Znak sprawy: GKI.271.14.6.2021

Dotyczy: Postępowania o udzielenie zamówienia publicznego prowadzonego w trybie podstawowym bez negocjacji pn.: **Realizacja zadania pn.: Przebudowa alejek pieszych i pieszo-jezdnych w ramach projektu: „Historia i piękno – ogrody Biskupa Ignacego Krasickiego. Renowacja cmentarza komunalnego w Lidzbarku Warmińskim”**, znak sprawy: GKI.271.14.2021.

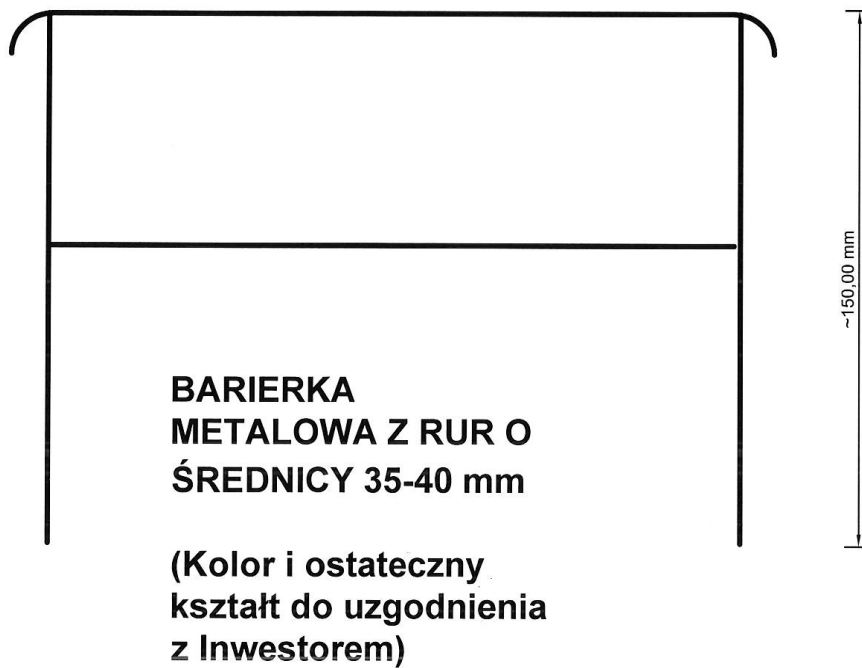
„(...) W związku z przygotowaniem oferty na w/w zadanie prosimy o uszczegółowienie załączonego przedmiaru pkt 23 (balustrady schodowe z prętów stalowych osadzone i zabetonowane w co trzecim stopniu o masie do 10kg – 45m).

1. Jakiej długości są poszczególne odcinki schodów/ balustrad?
2. Prosimy o przedstawienie zbliżonej wizualizacji balustrad..”

1. W przedmiarze wyszczególniono ogółem powierzchnię schodów i długość poręczy/balustrad. Nie ma podziału na poszczególne odcinki schodów.
2. W przedmiarze poz. 23 omyłkowo wstawiono balustrady schodowe z prętów stalowych. Winno być - balustrady z rur stalowych śr. 35-40 mm. Poniżej przykładowy rysunek balustrad.
